ANKESË

Për Aktivitetin e Prokurimit: **207-24-9503-2-2-3**

Sa i përket tenderit për **Zhvillimi i projektit ideor dhe të hollësishëm [zbatues kryesor], të arkitekturës dhe të inxhinierisë, për ndërtimin e Stadiumit të ri në Rahovec, në përputhje me Kategorinë II plus të rregulloreve dhe udhëzimeve teknike për infrastrukturë të stadimeve, të miratuara nga UEFA. RITENDERIM**

Pika “1.2.”

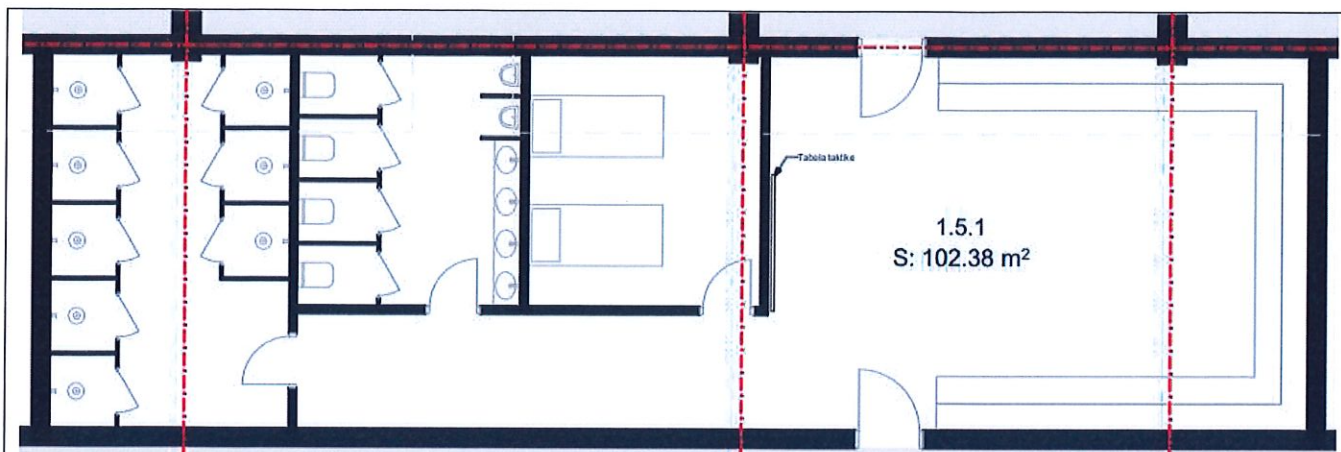
Ne projekt propozimin tone nuk mungon hapësira e ngrohjes sic eshte pretenduar nga juria vleresuese.

Si deshmi po bashkangjesim kete hapësire te shkeputur nga projekti i dorezuar:

Pika "1.5.2."

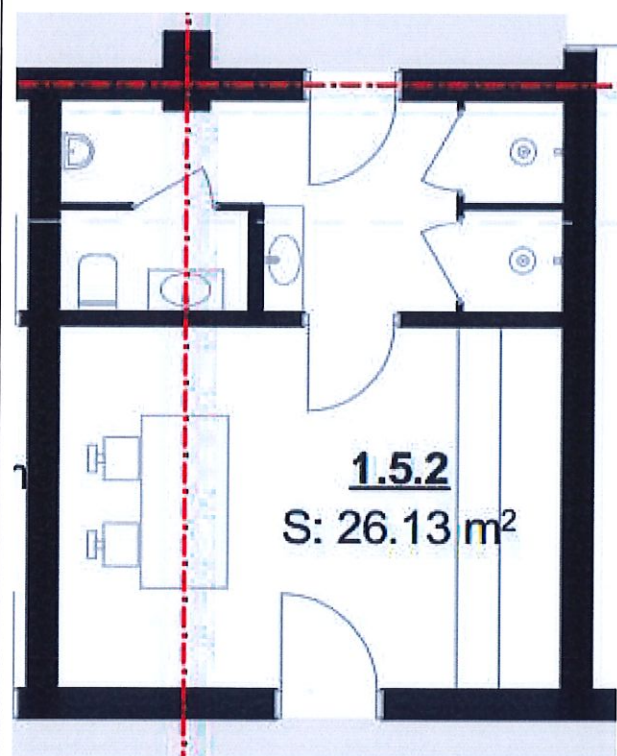
Ne projekt propozimin tone nuk mungojne 6 ulese tek dhoma e zhveshjes/veshjes per gjyqtare sic eshte pretenduar nga juria vleresuese:

Ne projekt eshte parapare hapësira per 6 ulese te cilat jane te dimensionuara ne ate menyre qe te mund te akomodojne 6 persona (eshte e menduar si ulese e pa nderprere, pra jo si ulese e vecante). Si deshmi po e bashkangjesim kete hapësire te shkeputur nga projekti i dorezuar:

Pika "1.5.6."

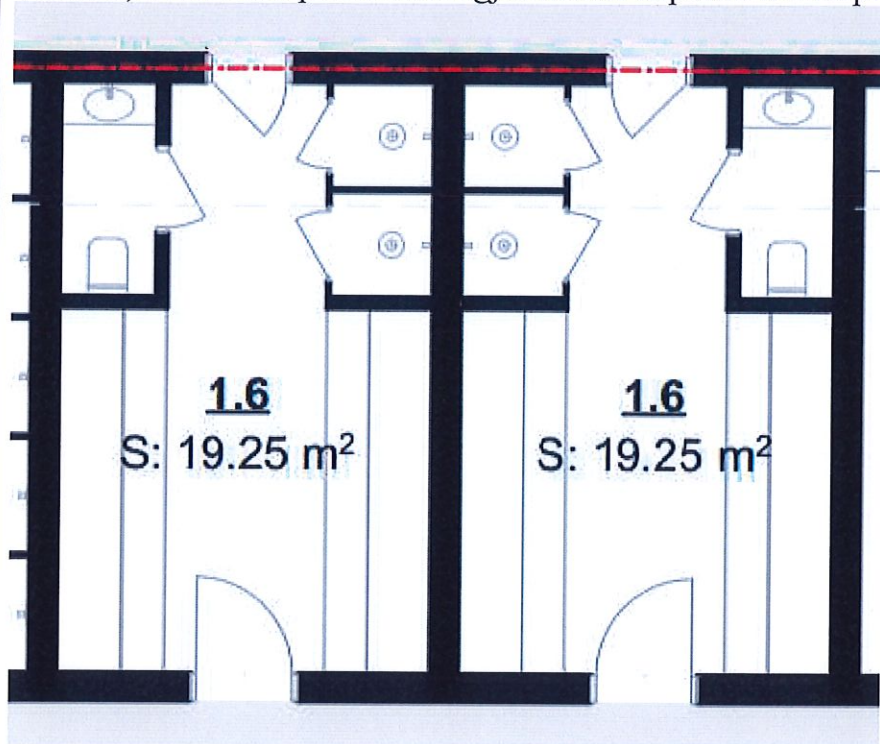
Nuk pajtohem me vleresimin e jurise se hapësira " stacioni i kontrollit doping " duhet te jete i lidhur me zhveshtoren, pasi qe ne detyren projektuese eshte kerkuar: " stacioni i kontrollit doping duhet te jete AFER dhomave te zhveshjes dhe jo I LIDHUR."

Ne projekt propozimin tone stacioni i kontrollit doping eshte afer zhveshtoreve dhe rrjedhimisht ploteson kerkesen e detyres projektuese.

Pika “2.2.1.1”

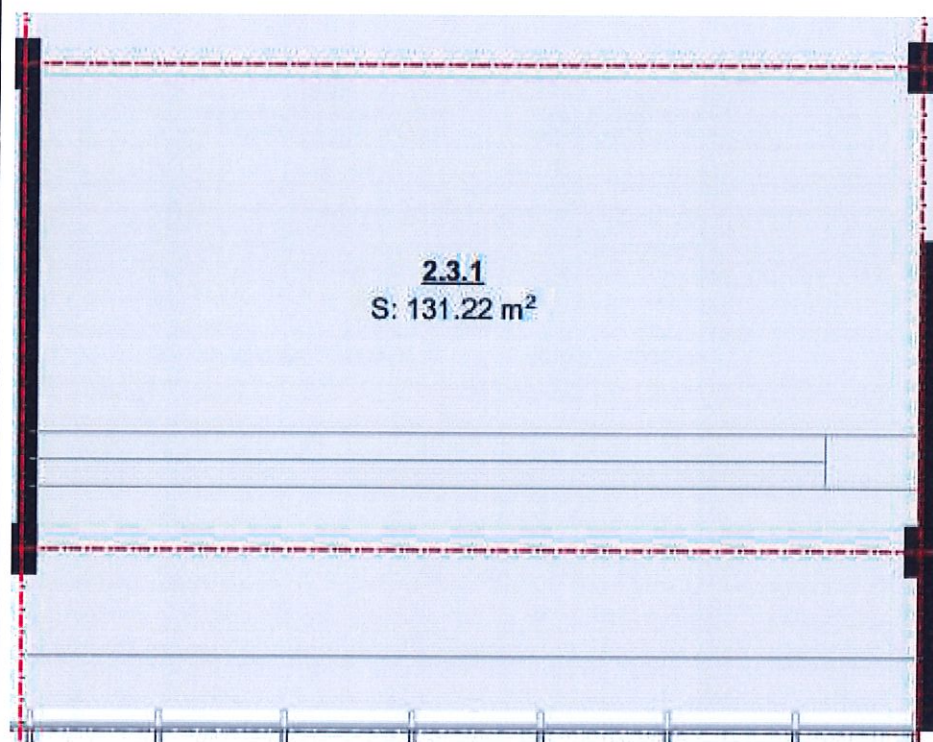
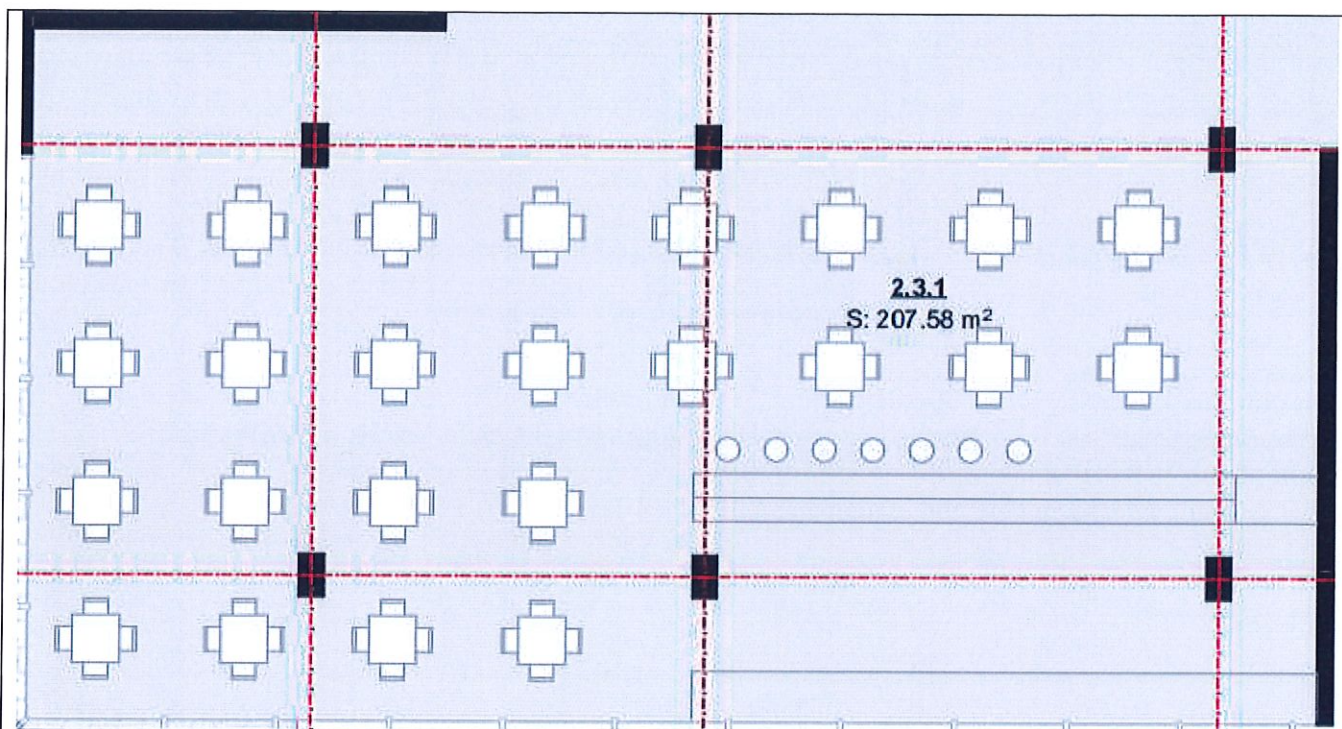
Nuk pajtohem me vleresimin e jurise se pozicioni i biletarive nuk i permbush kerkesat.

Ne projekt propozimin tone biletarite jane te ndara proporcionalisht pergjate perimetrit te stadiumit sipas njesive te kerkuara ne detyren projektuese (4 njesi te operuara nga personaliteti dhe 2 blloqe te operuara nga sistemi elektronik)

Pika “2.3.1”

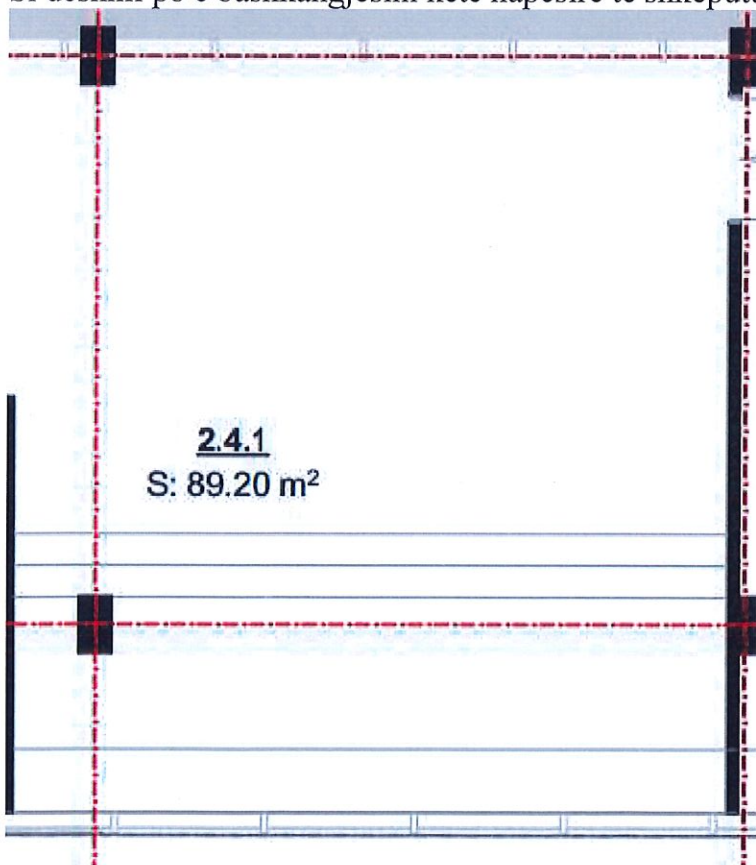
Nuk pajtohem me vleresimin e jurise se nuk figuron e projektuar kerkesa 2.3.1. “ bar me sherbime kafeje “

Ne projekt propozimin tone keto hapësira gjenden ne katin 1.

Si deshmi po i bashkangjesim keto hapësira te shkeputura nga projekti i dorezuar:

Pika “2.4.2”

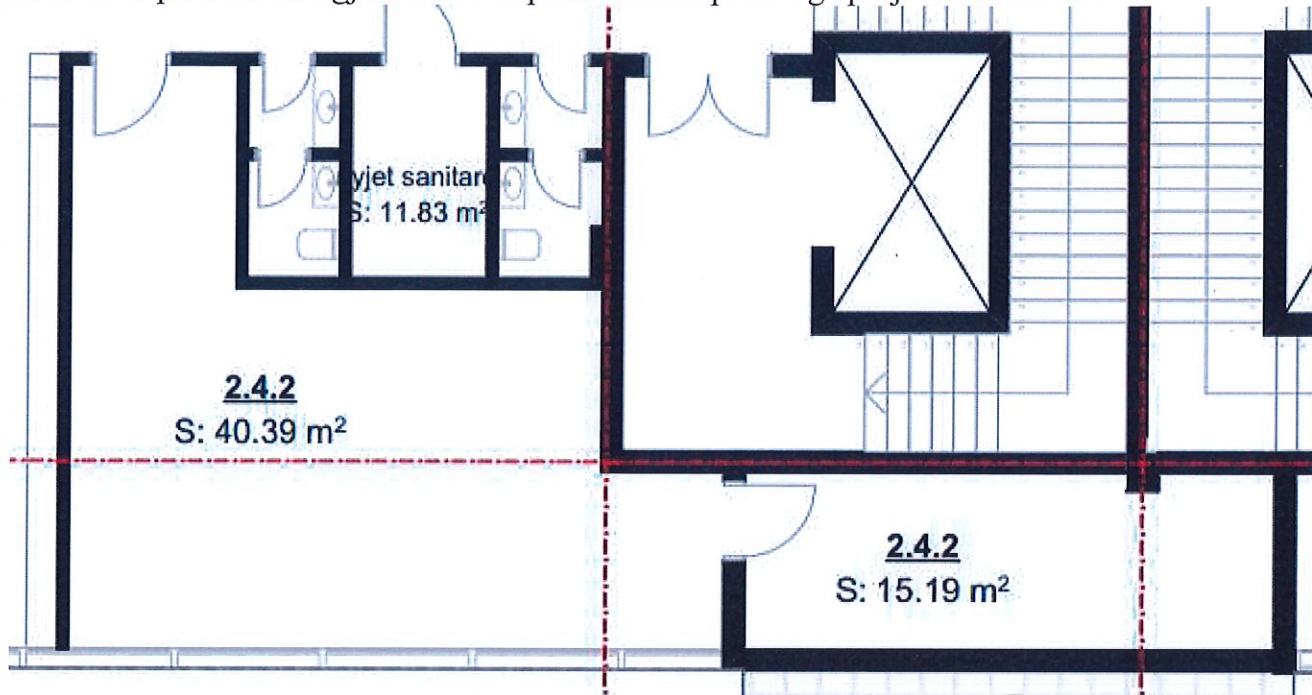
Sa i perket ketij pretendimi kjo hapësirë është projektuar nga ne, ndërsa sa i perket organizimit të kësaj hapësirë mund të bëhet në fazë tjetër të projektit duke u bazuar në kërkesat e shfrytëzuesit, pra duke marrë parasysh se është projekt i ideor konsiderojmë se është e mjaftueshme ndarja e hapësirës.

Hapësira e kuzhines, administrimit dhe magazinimit janë të ndara si hapësira të lidhura me restorant.

Si dëshmi po e bashkangjesim këtë hapësirë të shpërndarë nga projekti i dorëzuar:

Pika “3.2” dhe “3.4”

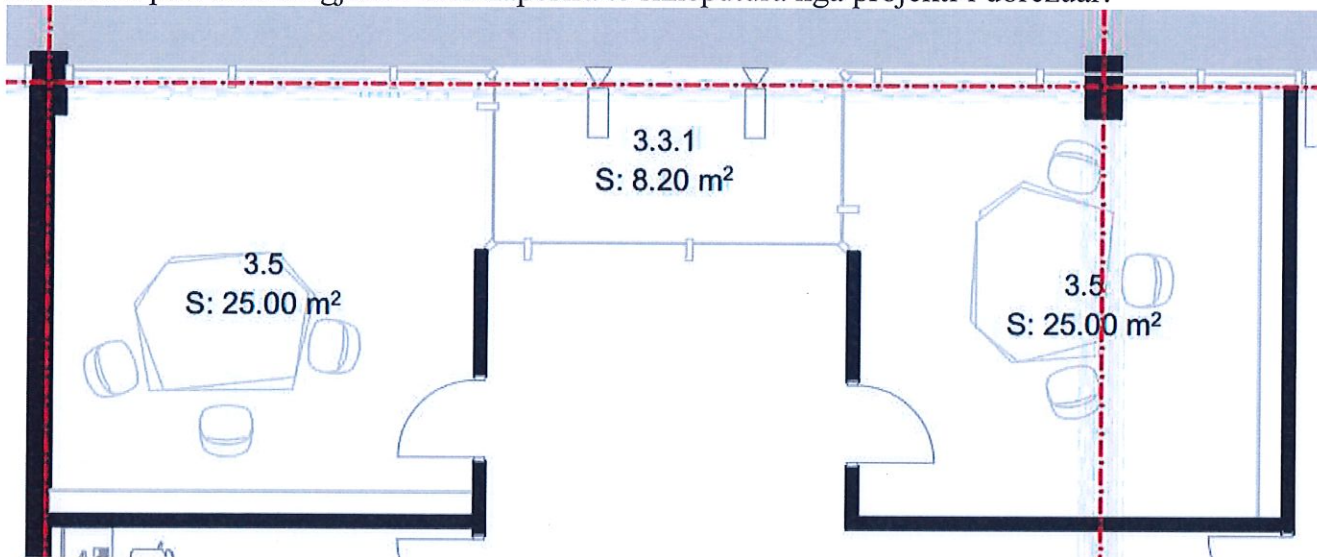
Nuk pajtohem me vlerësimin e jurisë se mungojnë 10 ulëse me tavolina pune për media – gazetarë dhe komentatorë të radios.

Ne projekt propozimin tone keto hapësira janë të organizuara në kati 2 ngjitur me ulëset VIP ku gjithsej janë:

- 30 ulëse me tavolina për media – gazetarë dhe komentatorë të radios
- 30 ulëse me tavoline për komentatorë televiziv
- 5 poste për komentator televiziv

Të gjitha keto plotësojnë kërkesat e detyrës projektuese.

Figure 1 - Terreni i idealizuar (fiktiv) i ofertuesit 4919

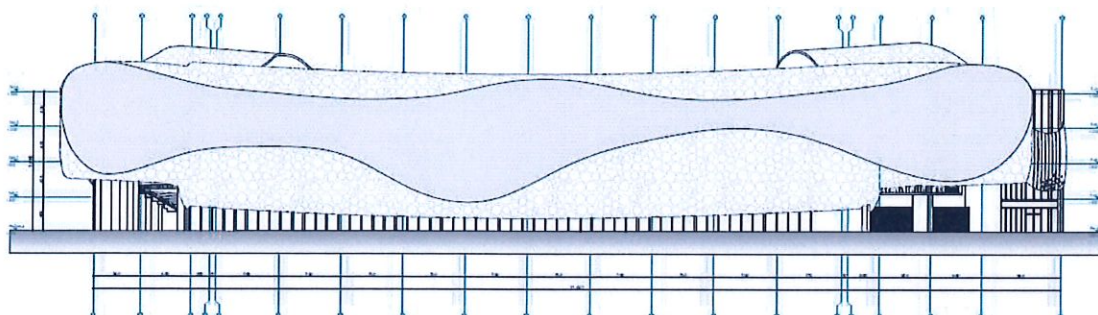
Mosperfillja e gjendjes ekzistuese te terrenit – gjate analizimit te projekt propozimit te kodit 4919 kemi verejtur se nuk kane perfillur gjendjen ekzistuese te terrenit (pjerrtesine e tij) kjo rezulton ne nje projekt ideor i cili nuk paraqet nje gjendje reale, ku rrjedhimisht me vone shfaqen probleme nder te cilat: 1. Ndryshon shtrirja e funksionit pasi qe eshte e pamundur qe te zhvillohet i njejti projekt nese merret parasysh pjerrtesia e madhe e terrenit. 2. Ndryshon kosto e projektit 3. Casja e tille ne projekt e thjeshtezon punen projektuese dhe gjithashtu paraqet nje gjendje fiktive apo jo reale te projektit, problem i cili shfaqet ne projektin kryesor dhe ne fazen realizuese.

Eshte e pakuptimt vleresimi me pike pothuajse maksimale ne kriterin “Pershtatja adekuat me mjedisin perreth” (19/20) pike nje porjekt-propozim te cilit i mungon dukshem pershtatja me mjedisin perreth. Prandaj vleresojme se juria profesionale duhet te konsideroj me rendesi te vecante dhe kujdes kete casje te **projektimit nga zyra** duke mos perfillur gjendjen e terrenit!!

Si Deshmi po bashkangjesim nje pjese te shkeputur nga ProjektPropozimi jone me Kodin 1010 dhe nje pjese te shkeputur nga ProjektPropozimi i Ofertuesit me Kodin 4919, ne menyre qe te ilustruhet dhe te krahasohet terreni i trajtuar.
